**Avis de la Mission Régionale d'Autorité environnementale
de Nouvelle-Aquitaine relatif à
un projet de parc photovoltaïque au sol
à Mouthiers-sur-Boëme (16)**

n°MRAe 2023APNA25

dossier P-2023-13634

Localisation du projet : commune de Mouthiers-sur-Boëme (16)
Maître(s) d'ouvrage(s) : MOUTHIERS SUR BOEME PV
Avis émis à la demande de l'Autorité décisionnaire : préfète de la Charente (16)
en date du : 11 janvier 2023
dans le cadre des procédures d'autorisation : permis de construire
l'agence régionale de santé et la préfète de département au titre de ses attributions dans le domaine de l'environnement ayant été consultées.

Figure n°3 – Plan de masse du projet photovoltaïque (source : page 34)

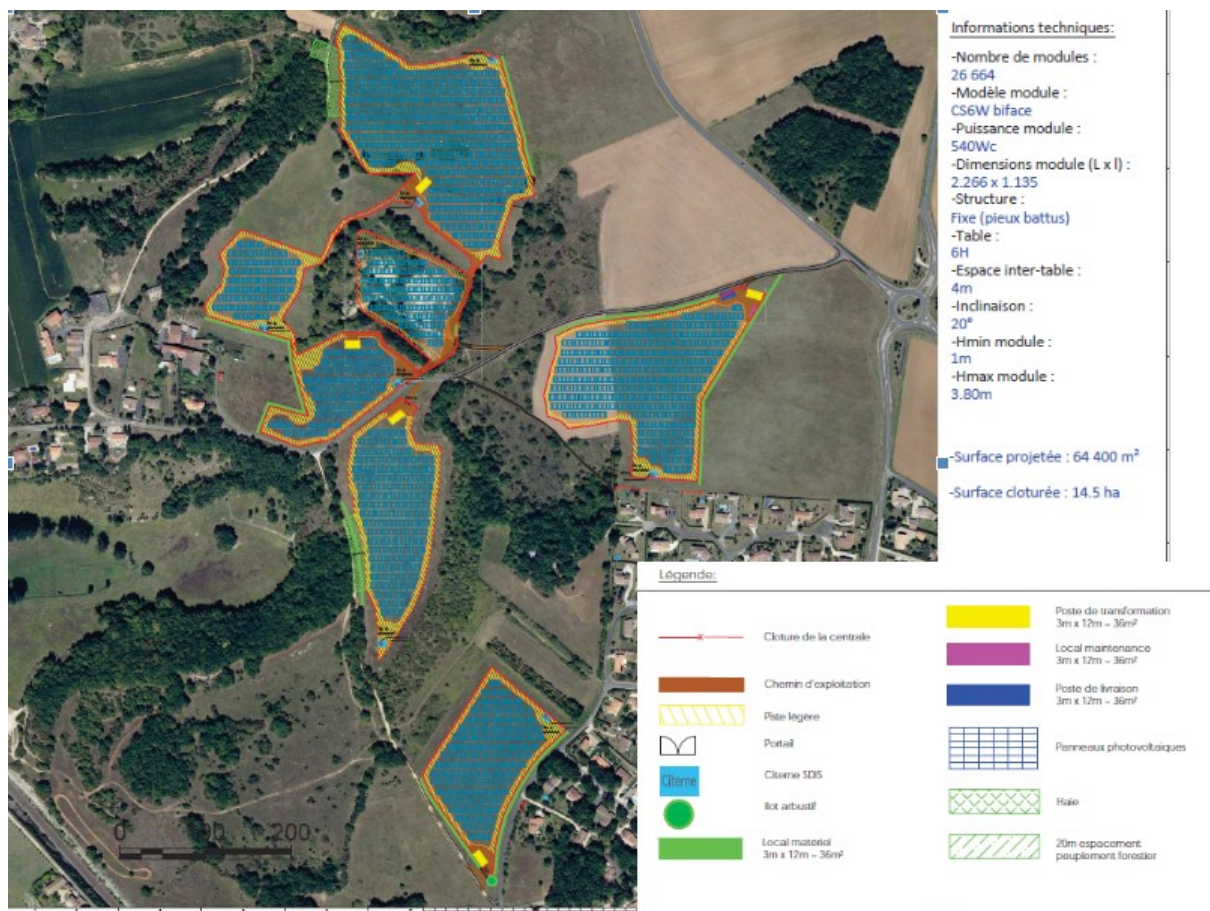
Le choix d'une implantation en sept secteurs multiplie les clôtures et les pistes à aménager et ainsi les barrières physiques.

La MRAe recommande de renforcer la phase de réduction des impacts paysagers par une réflexion sur les clôtures à installer et sur les pistes à aménager. La rationalisation des clôtures et des surfaces de pistes pourrait par ailleurs avoir un impact positif sur d'autres compartiments environnementaux : sol, milieux aquatiques, biodiversité, agriculture.

Concernant le paysage, la division du parc en sept secteurs multiplie les clôtures et pistes à aménager et leur impact sur le paysage, mais aussi le sol, les milieux aquatiques, la biodiversité, et l'agriculture. La MRAe recommande en conséquence de poursuivre la réflexion concernant l'implantation de clôtures et l'aménagement de pistes, dans un souci de rationalisation et d'optimisation par rapport aux enjeux environnementaux.

Figure n°4 – Habitats naturels et projet (source : page 184)

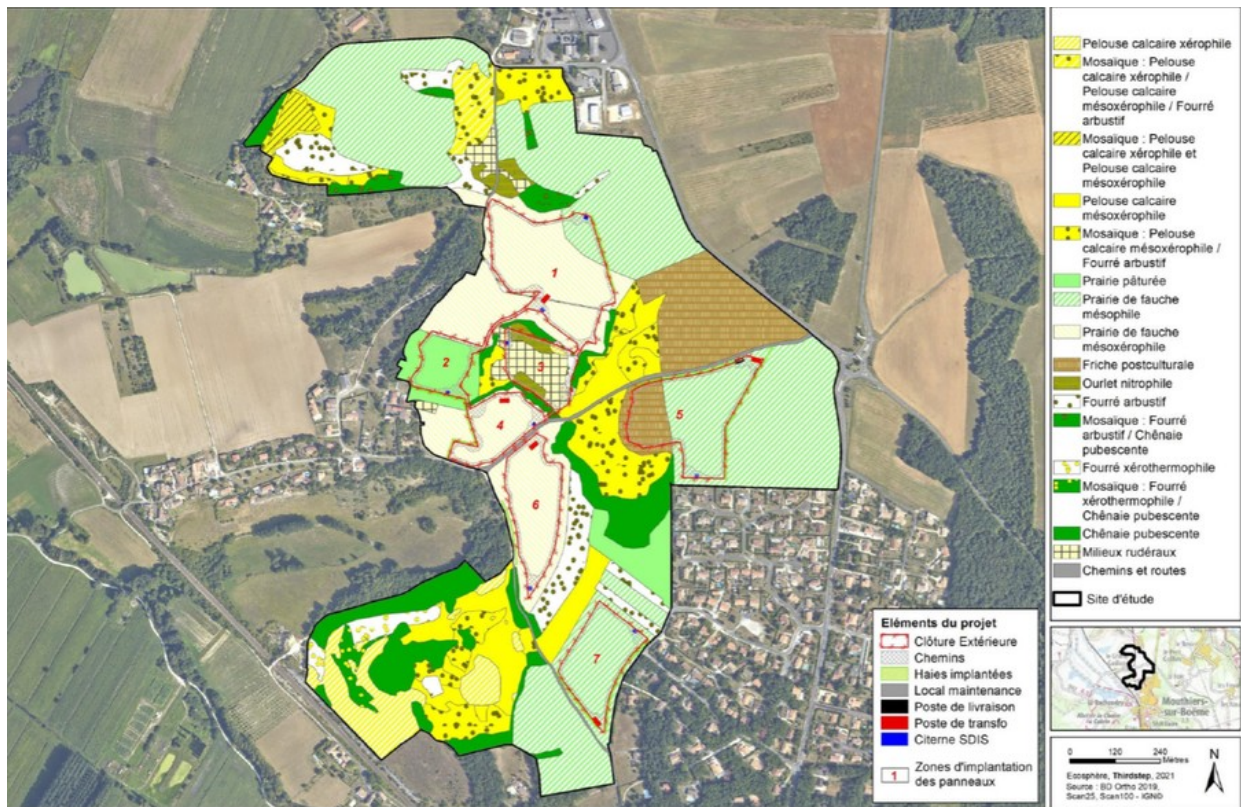
La MRAe relève que certains corridors de chasse des chauves-souris seront cernés par les secteurs du parc photovoltaïque (voir carte page 190). Elle recommande de préciser l'impact potentiel de cette situation.
